**Avis de la Mission Régionale d'Autorité environnementale
de Bourgogne-Franche-Comté
sur le projet éolien « Les Éoliennes du Chânois »
sur la commune de Raze (70)**

N °BFC-2023-3417

Extrait de la cartographie DREAL BFC sur les projets éoliens (décembre 2022)

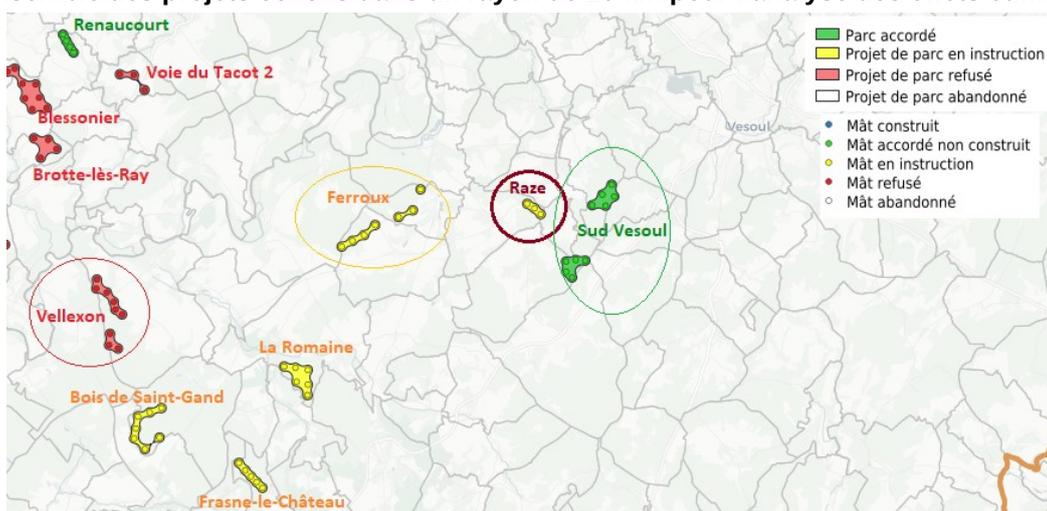
Pour l'analyse des effets cumulés, l'étude d'impact considère les autres projets éoliens construits, autorisés ou ayant reçu un avis de la MRAe, dans un rayon de 20 km¹¹. Il s'agit de 2 parcs autorisés mais non construits (Sud Vesoul, 10 mâts, à 2,3 km ; et Renaucourt, 4 mâts, 19 km) et de 3 parcs en cours d'instruction (Voie du Tacot 2, 3 mâts, 16 km ; Brotte-lès-Ray, 4 mâts, 20 km ; et Frasn-le-Château, 5 mâts, 16 km). Il conviendrait de prendre en compte que les projets de la Voie du Tacot 2 et de Brotte-lès-Ray ont fait l'objet d'un refus et de considérer les autres projets éoliens de ce territoire, à savoir ceux en cours d'instruction du Ferroux (7 mâts, 4,5 km), de la Romaine (6 mâts, 12 km) et du Bois de Saint-Gand (7 mâts, 18 km), voire ceux refusés, mais non purgés de tout recours, de Vellexon (9 mâts, 18 km) et de Blessonnier (8 mâts, 20 km). **La MRAe recommande de prendre en compte l'ensemble des projets éoliens dans un rayon de 20 km pour l'analyse des effets cumulés.**
